URZĄD MIASTA
JASTRZĘBIE-ZDRÓJ

IKI.271.78.2018

Dotyczy: postępowania prowadzonego w trybie przetargu nieograniczonego na zadanie pn. „Zwiększenie efektywności energetycznej w budynku SP 1 wraz z rozbudową na cele PP 7 w Jastrzębiu-Zdroju oraz wykorzystanie odnawialnych źródeł energii w SP 1 w Jastrzębiu – Zdroju”

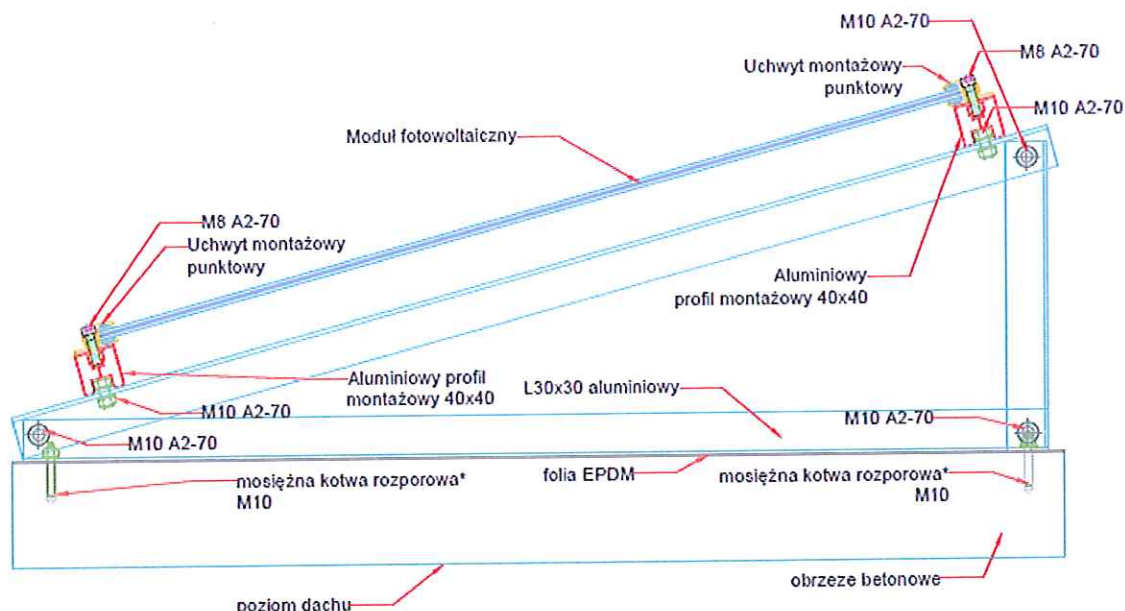
W celu prawidłowego dokonania wyceny oraz realizacji inwestycji prosimy o uzupełnienie dokumentacji w zakresie instalacji fotowoltaicznej o brakujące rysunki konstrukcyjne montażu paneli fotowoltaicznych na dachu oraz o podanie sposobu montażu konstrukcji na dachu (czy jest to metoda inwazyjna czy bezinwazyjna).

Dachowe moduły fotowoltaiczne należy zamontować pod kątem 15-20 st. względem poziomu dachu. Konstrukcja montażowa nie powinna naruszać pokrycia dachowego (montaż bezinwazyjny). Przykładowy sposób montażu modułów fotowoltaicznych na dachu został przedstawiony na poniższym rysunku. Dla obiektu A montaż należy wykonać w układzie wschód-zachód, natomiast dla obiektu B w układzie południowym, zgodnie z rozmieszczeniem przedstawionym w projekcie.
